SUPERINTENDENCIA DE INDUSTRIA Y COMERCIO

Oficio N° 15095

Asunto: PATENTE DE INVENCIÓN - PCT

Título de la solicitud: “ENCOFRADO PARA UNA VIGA DE CUELQUE” (Radicado No. 16-26526-0000-0000 del 04 de febrero de 2016).

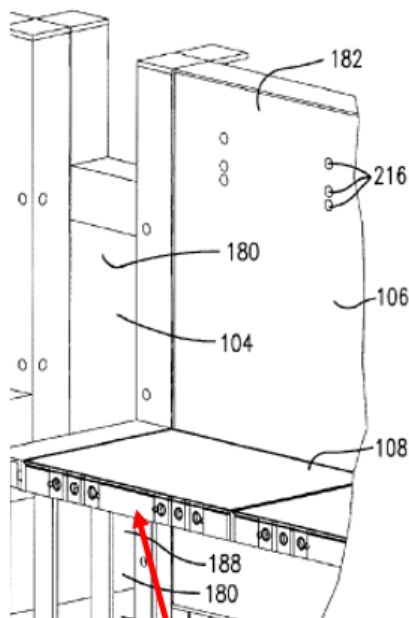
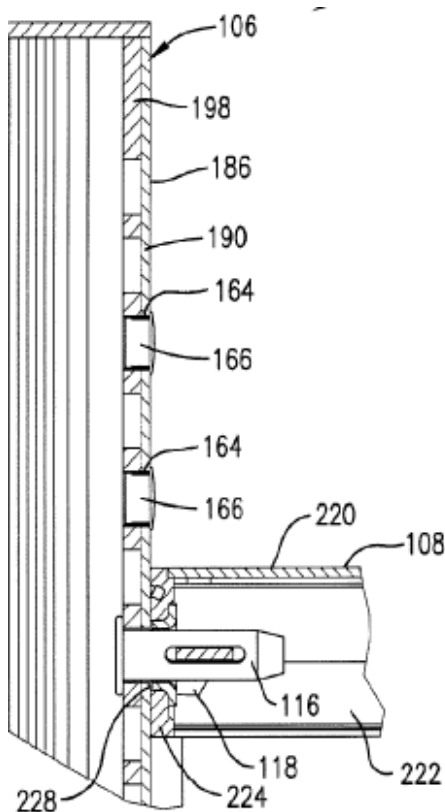
| <p>Cada panel presenta una cara interna (21, 31, 41) encofradora de una respectiva cara de la viga.</p>                                                                                                                                                                                                         | <p>Se observa en la Figura 3 cada panel presenta una cara interna encofradora de una respectiva cara de la viga.</p>                                                                                                                                                                                             | <p>No mencionado</p> |
| <p>Dichos paneles inferiores (2) están dispuestos horizontalmente de tal modo que los cantos longitudinales (23, 24) de los paneles inferiores (2) están en contacto plano con las caras internas (31, 41) de los paneles laterales (3, 4) mediante unos medios de fijación mutua (52, 53, 54, 55, 56, 57).</p> | <p>Se observa en la Figura 8 que los paneles inferiores (108) están dispuestos horizontalmente de tal modo que los cantos longitudinales de los paneles inferiores (108) están en contacto plano con las caras internas de los paneles laterales (106, 182). También se observa en las Figuras 8 y 13 los medios de fijación comprendidos por agujeros (228), los pines (116) y la cuña (118).</p> | <p>No mencionado</p> |

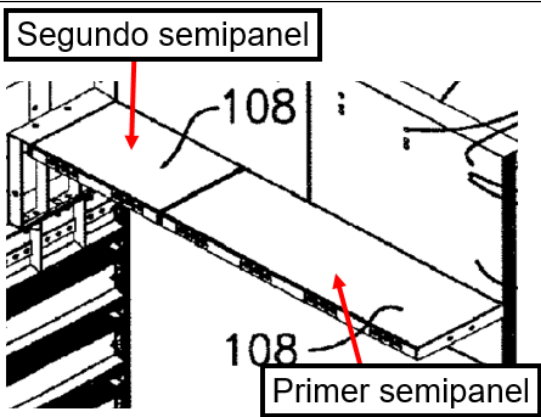
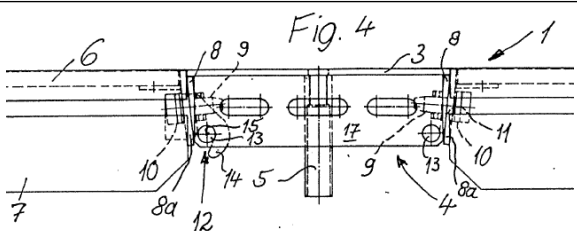
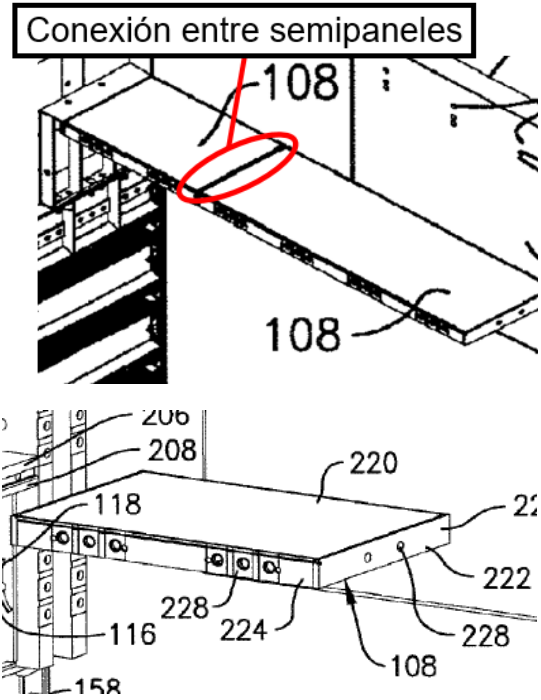
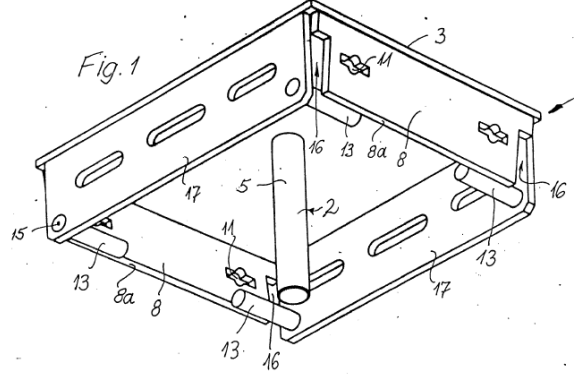
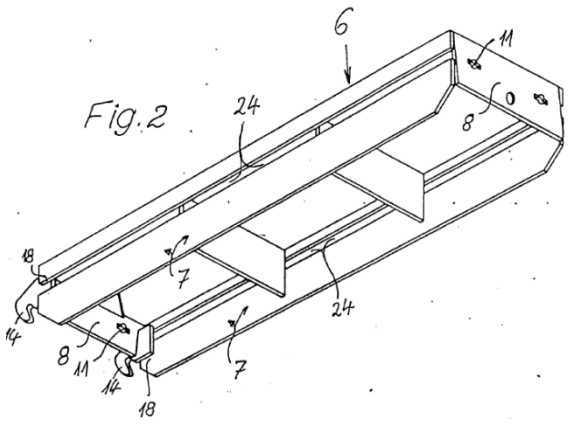
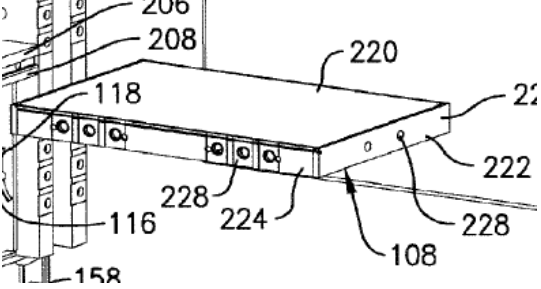
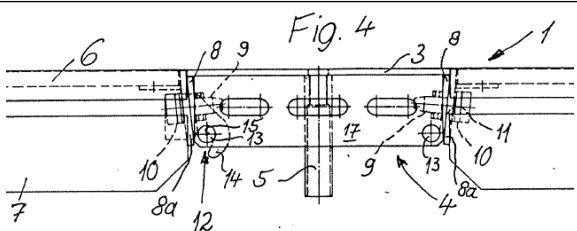
Se observa en la Figura 3 que cada panel inferior (108) está compuesto por dos semipaneles, siendo el primer semipanel de longitud mayor que el segundo semipanel.

Se observa en la Figura 4 un panel (1) que está compuesto por dos semipaneles (3, 6), siendo el primer semipanel (6) de longitud mayor que el segundo semipanel (3).

| En el que cada semipanel (201; 202) comprende un canto transversal de conexión (271; 272) con el canto transversal de conexión (272; 271) del otro semipanel (202; 201). | <div> <div>Conexión entre semipaneles</div>  </div>                                                                                                                                                                                                             | <div> <div>Se observa en las Figuras 1 y 2 los cantos transversales (8) de los semipaneles (3, 6), a través de los cuales se conectan dichos semipaneles (3,6)</div> <div>   </div> </div> |
| Siendo los dos semipaneles (201, 202) acoplables a través de unos medios amovibles de unión (6) unidos por contacto plano de sus cantos transversales de                 | <div> <div>Se observa en la Figura 7 los agujeros de conexión (228) en los marcos de conexión (222). Los marcos (222) están conectados por acopladores tales como pasadores y cuñas o por pernos y tuercas roscadas (Párrafo 0047, líneas 17-20).</div>  </div> | <div> <div>Se observa en la Figura 4 que los semipaneles (3, 6) están unidos por pernos (9) instalados en sus cantos (8).</div>  </div>                                                                                                                                          |

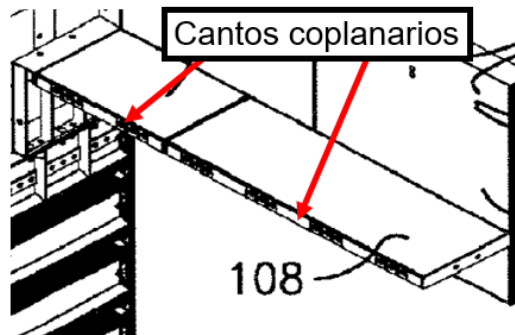
El efecto que logra el incluir “que el canto transversal de conexión del primer semipanel forme un ángulo obtuso con su cara interna y el canto transversal de conexión del segundo semipanel forme un ángulo agudo suplementario del citado ángulo obtuso” es posibilitar que una vez el hormigón haya fraguado lo suficiente, se pueda desmontar parcialmente el panel inferior. Por otro lado, el efecto que logra incluir “que cada segundo semipanel esté acoplado a un puntal” es soportar los segundos semipaneles sean mediante los puntales.

Por lo tanto, el problema técnico objetivo que pretende resolver esta invención se formula así: ¿Cómo modificar los paneles de formación inferiores en D1 para posibilitar que una vez el hormigón haya fraguado lo suficiente, se pueda desmontar parcialmente el panel inferior y para soportar los segundos semipaneles sean mediante los puntales?

Sin embargo, la utilización de semipaneles con cantos de conexión con ángulos obtusos y agudos que se complementan para poder desmontar parcialmente los semipaneles y puntales para soportar semipaneles, ya está divulgada en D2 que se refiere a una conexión entre semipaneles donde un primer semipanel presenta un ángulo obtuso en su canto de conexión y un segundo semipanel presenta un ángulo agudo en su canto de conexión, donde dichos ángulos se complementan; asimismo, se divulgan puntales que soportan los segundos semipaneles (Figura 4)

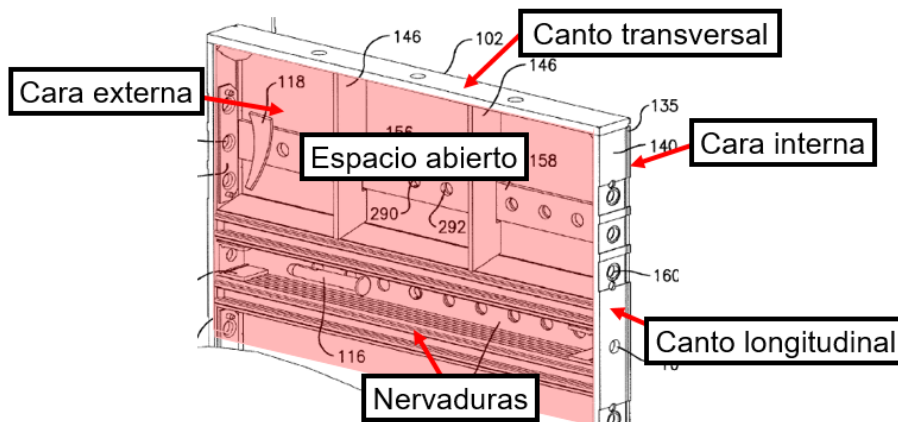
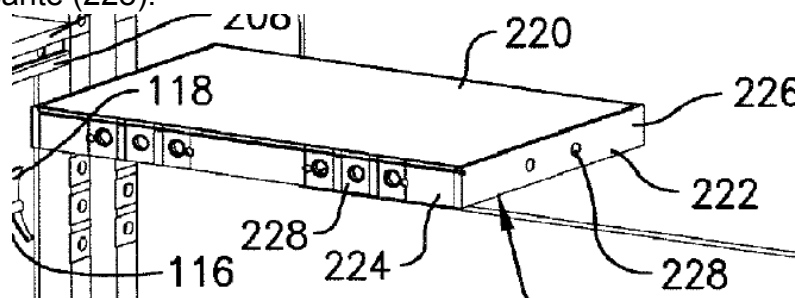
- Reivindicación 12: Se observa en la Figura 5 que los paneles comprenden cantos trasversales y longitudinales, caras internas y externas, y el interior el panel está formado por el espacio abierto al exterior delimitado por su cara externas y los cantos longitudinales y trasversales. Asimismo, la cara externa está dotada de nervaduras trasversales. Los cantos están formados por respectivas caras planas perpendiculares a la cara interna, y los cuales se extienden desde dicha cara interna hasta más allá de la cara externa.

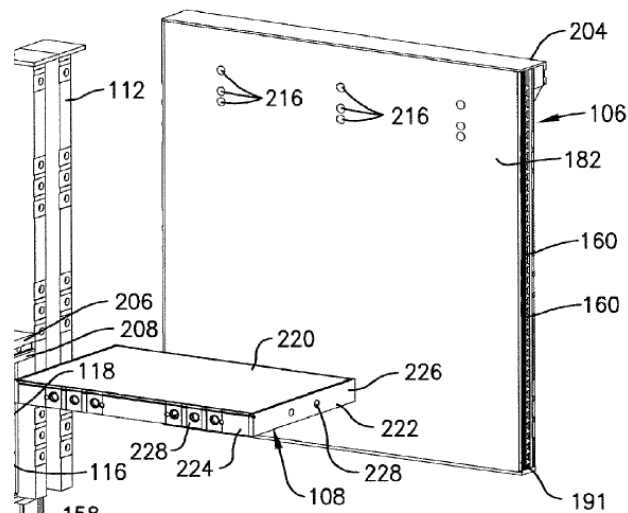
- Reivindicación 16: Los marcos (222) están conectados por acopladores tales como pasadores y cuñas o por pernos y tuercas roscadas (Párrafo 0047, líneas 17-20).
- Reivindicación 17: Se observa en la Figura 7 que los cantos trasversales de conexión (222) de los paneles inferiores (108) están provistos de al menos un orificio pasante (228).

- Reivindicación 18: Se observa en la Figura 7 un miembro con forma de L (204) que se encuentra en el canto longitudinal de los paneles laterales (106, 182), estando más alejado del panel inferior (108). Para formar las columnas de hormigón se utilizan formas. Tales formas históricamente han sido construidas de madera (Párrafo 0006, líneas 1-2).

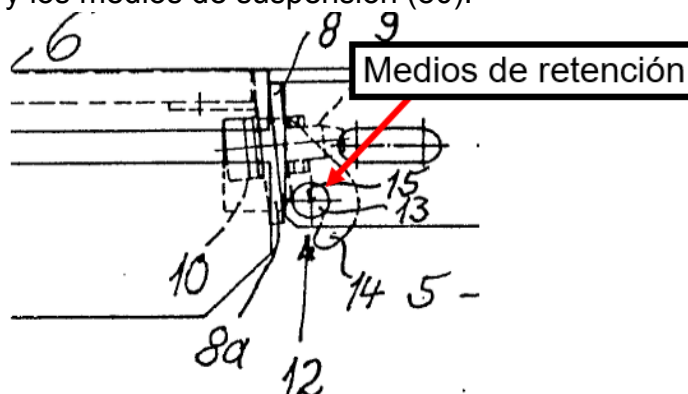
- Reivindicación 7: Se observa en la Figura 4 que los medios de enganche (14) y los medios de suspensión (80) comprenden unos medios de retención mutuos, definidos por la forma complementaria convexa que existe entre medios de enganche (14) y los medios de suspensión (80).

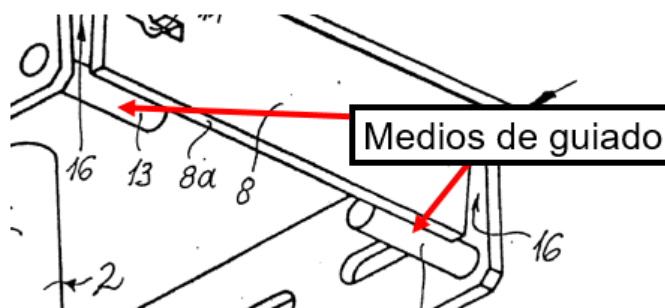
- Reivindicación 9: Se observa en la Figura 1 que los medios de suspensión (13) comprenden medios de guiados definidos por su superficie convexa cilíndrica.
